ACADÉMIE BETH ESTHER

AVIS DE CHANGEMENT ME-6

MÉCANIQUE/ÉLECTRIQUE

Client	Moishe Friedman
Ingénieurs-conseils et rédacteur	Le groupe CMI experts-conseils inc. 540 Jarry Ste-Marie-Madeleine, (Québec) J0H 1S0
Architecte	GGA ARCHITECTE
Dossier	CMI-22543

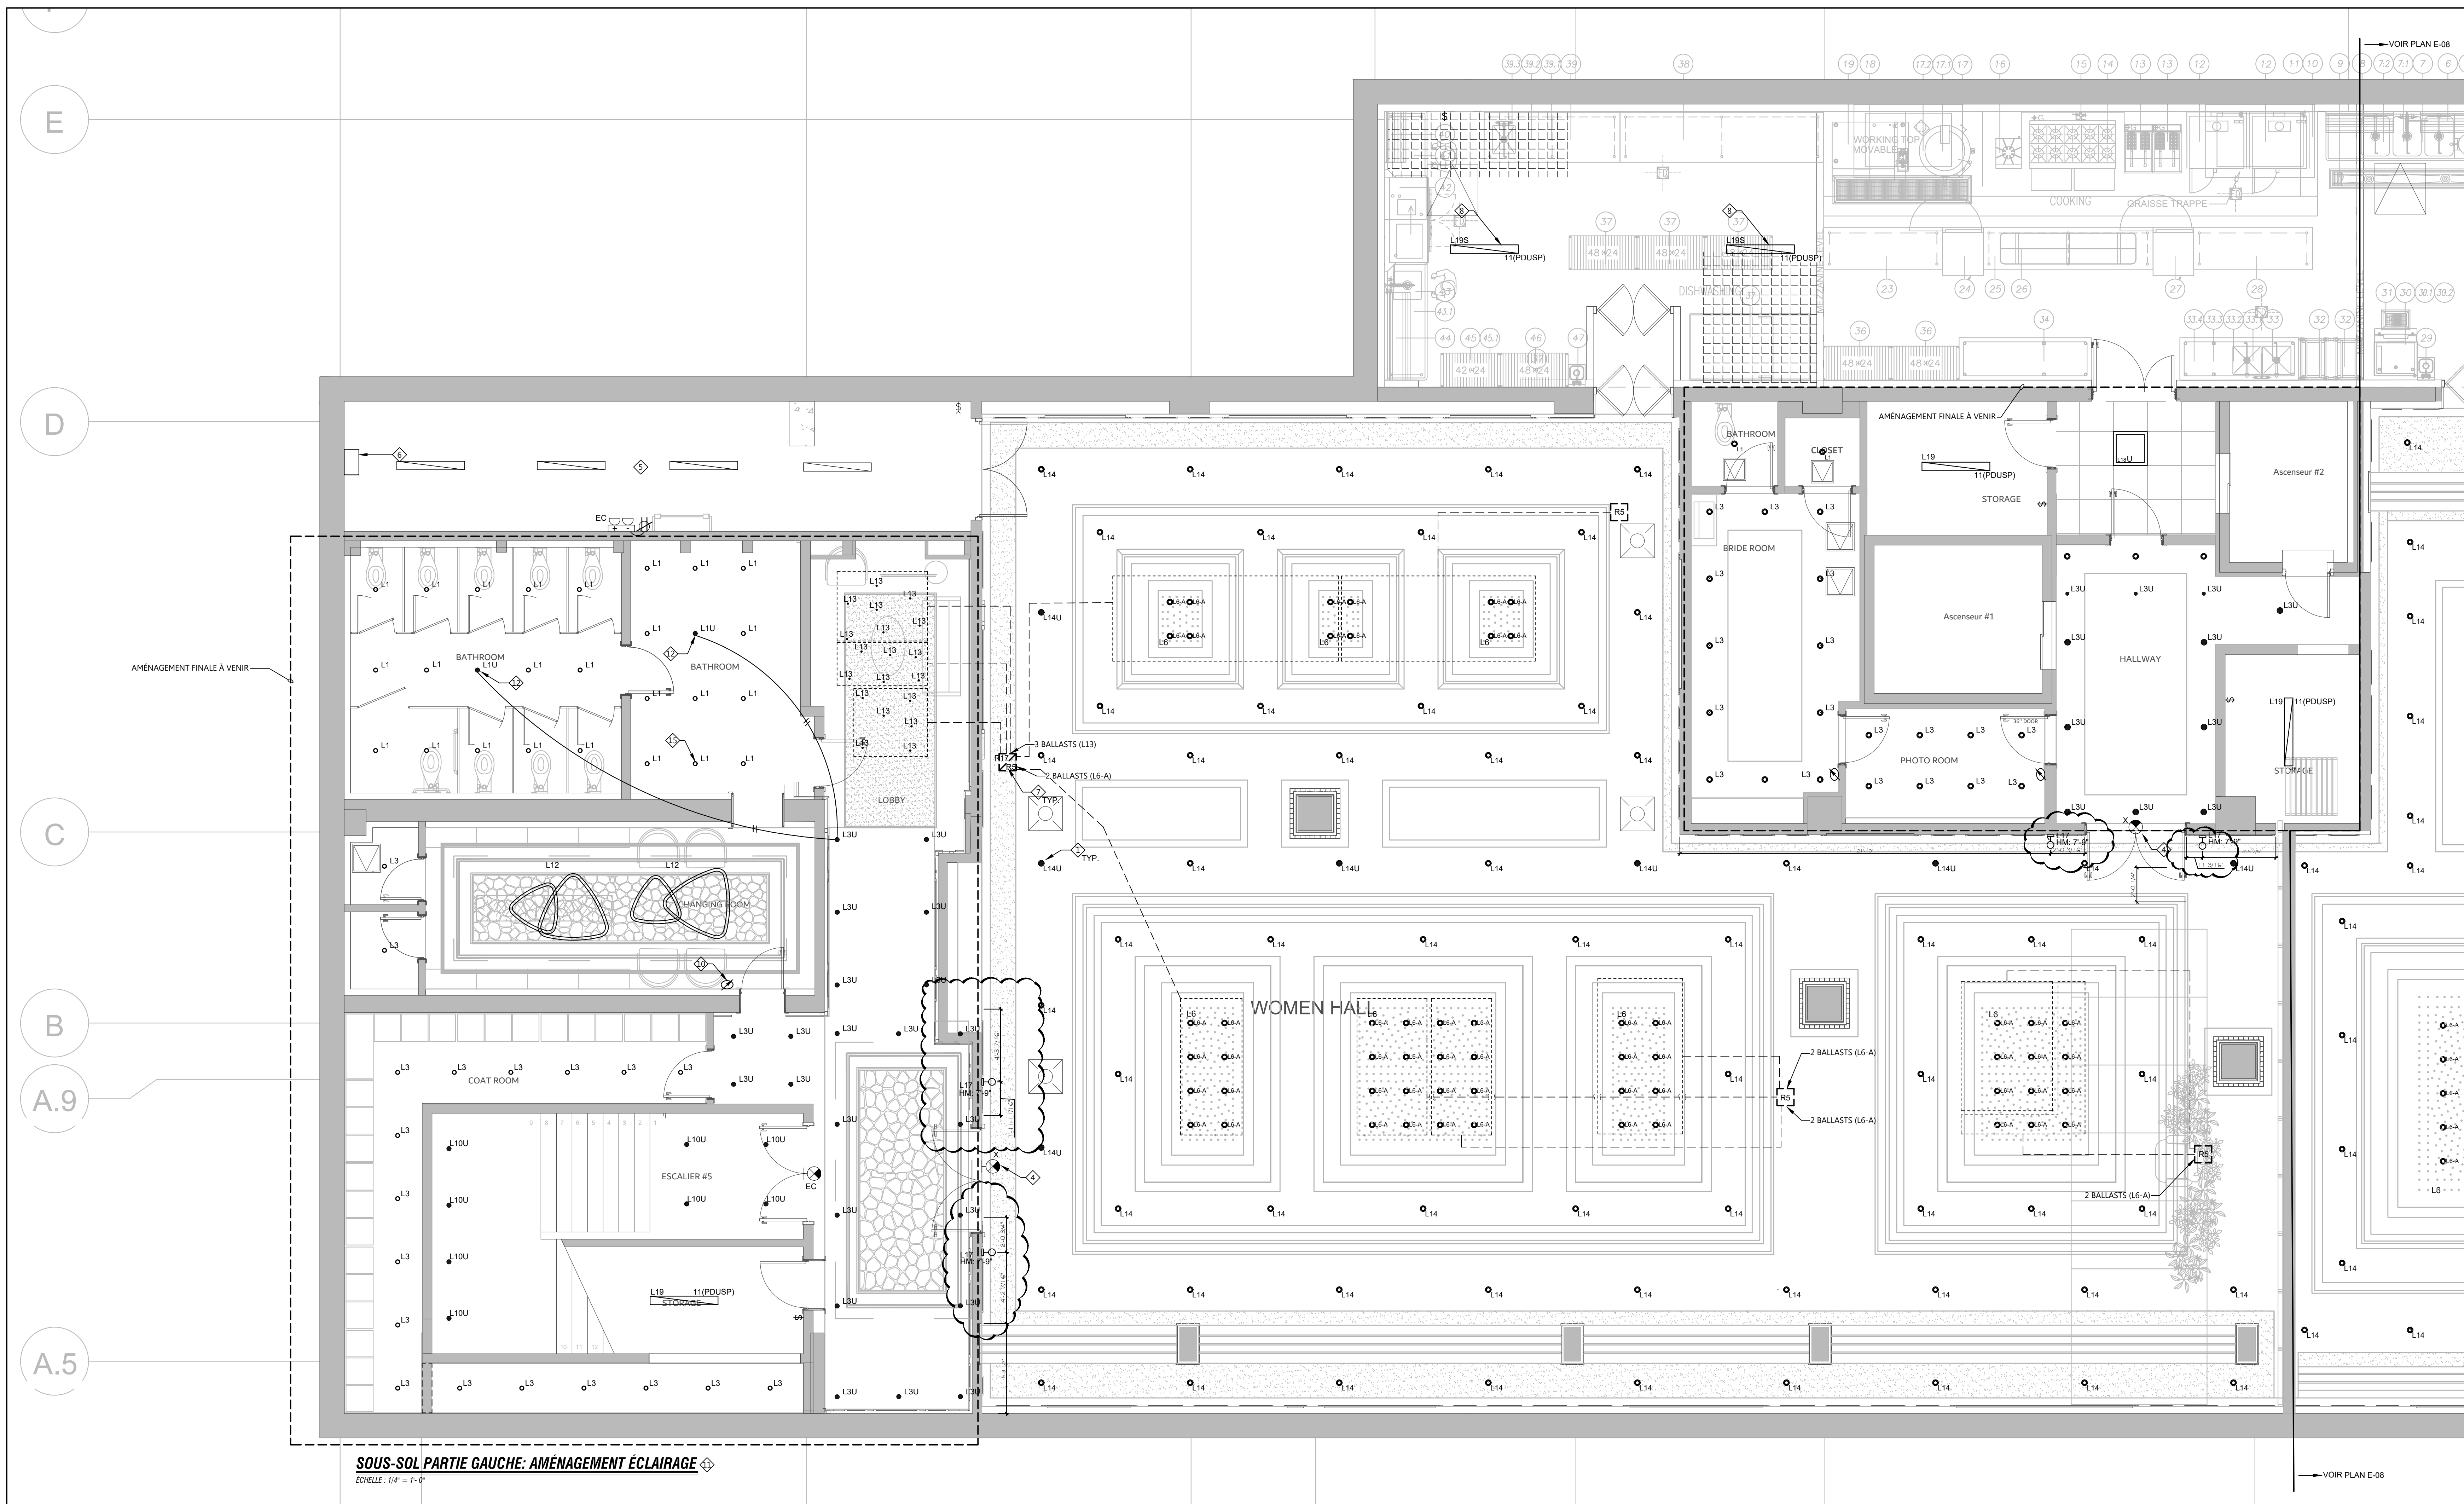
3.1 Plan V-02 : Le retour d'air du lobby se fera dans l'espace ouvert des moulures.

3.4 Plan V-02 : Les trappes d'accès dans la cuisine ont été déplacées.
